**COMISSÃO PERMANENTE DE LICITAÇÃO
2º TERMO DE ESCLARECIMENTO DO EDITAL
PREGÃO ELETRÔNICO n° 012/2023**

A Companhia de Urbanização de Goiânia, por intermédio da Pregoeira nomeada pela Portaria n° 001/2023 - CPL, tendo em vista o que consta no Processo n° 0001274/2023, destinado à contratação de empresa especializada em engenharia elétrica para o fornecimento de materiais e execução de 02 (duas) subestações de energia ao tempo de 300KVA, com conjunto de medição em estrutura unificada, com cabos alimentadores e eletrodutos derivando da subestação até a entrada do disjuntor geral do QGBT, fixado na parede externa da mureta de proteção e dois ramais de entrada aéreo em média tensão (MT) conforme projetos em anexo, aprovados pela concessionária de energia, para suprir as necessidades dos serviços realizados pela Companhia de Urbanização de Goiânia – COMURG, por meio da Diretoria de Urbanismo, conforme condições estabelecidas no Edital e seus anexos, e nos termos da Lei n.º 13.303/2016, do Regulamento de Licitações e Contratos da Companhia de Urbanização de Goiânia, publicado no Diário Oficial do Município n.º 7.061 de 23 de maio de 2019, doravante denominado “Regulamento”, Decreto Muni

1. Figura 1 – Ponto de seccionamento (1) – instalação da chave faca.

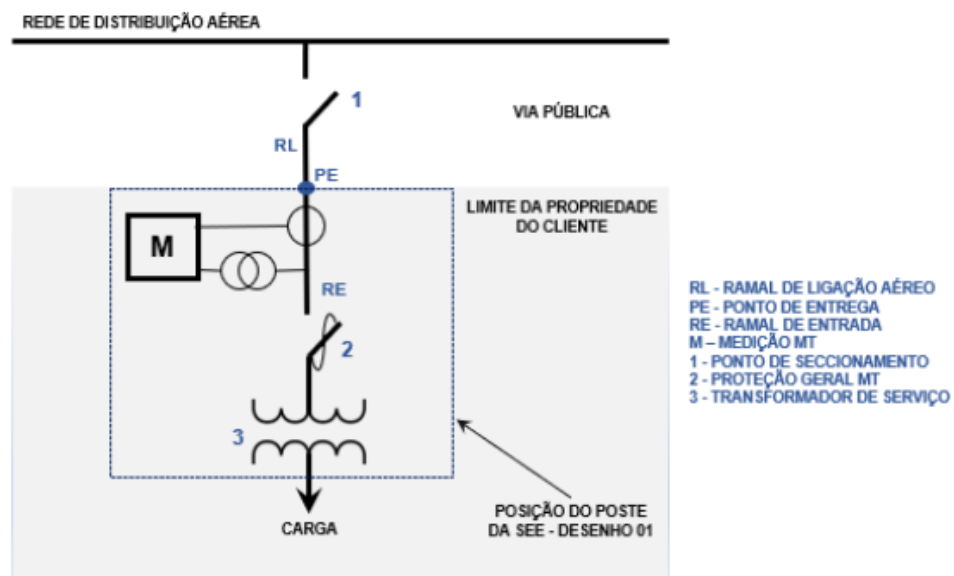
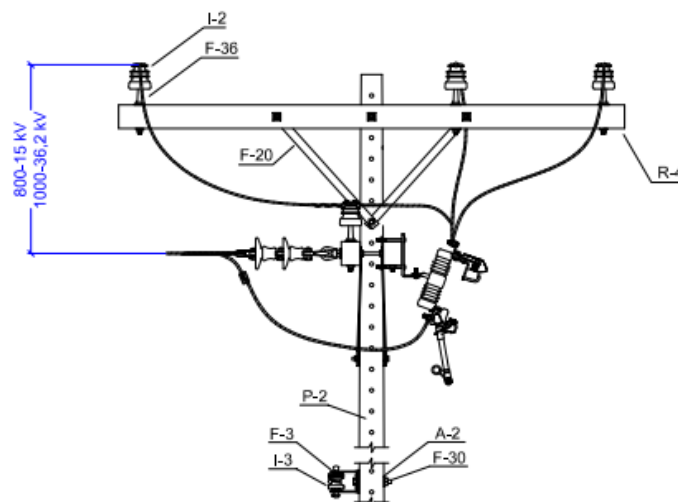
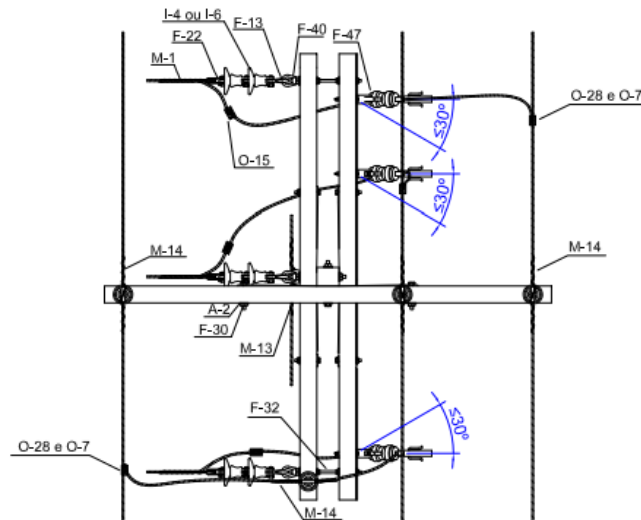
Questionamento 1: Considerando que a subestação chamada de SEE01, será a localizada na Praça do Trabalhador entre a Rua 44 e Avenida Goiás, a mesma apresenta falta de materiais para extensão de rede proposta no projeto como sendo de 18 metros de comprimento, existe falta de informação no projeto e no edital do certame em relação às estruturas da extensão de rede, pelo materiais descritos na planilha as estruturas seriam para rede de média tensão compacta, assim serão usados braços C de aço galvanizado e cantoneira auxiliar para braço C. Nossa interpretação está correta?

Resposta 1: O condutor da rede de derivação será um condutor do tipo isolado, que compõem uma estrutura do tipo compacta. Entretanto, conforme normativa da distribuidora de energia local, a estrutura de derivação, isto é, o ramal de ligação deverá ser protegido por meio da utilização de uma chave seccionadora do tipo fusível ou do tipo faca. Como a Subestação

projetada já possui uma chave fusível, a proteção do ramal de ligação deverá ser realizada mediante a instalação de uma chave seccionadora unipolar do tipo faca. Para isso, a montagem desta chave do tipo seccionadora deverá ser realizada em uma estrutura do tipo N3.

Para o melhor esclarecimento das informações acima seguem abaixo, os desenhos técnicos com as informações pertinentes a normativa da distribuidora em relação a chave faca. OBS.: Todos projetos foram aprovados pela distribuidora. Logo, perante aos olhos da distribuidora, é possível a utilização de condutores cobertos (XLPE 50mm²), bem como a montagem da chave faca em estrutura tipo N3 exigida pela própria distribuidora.
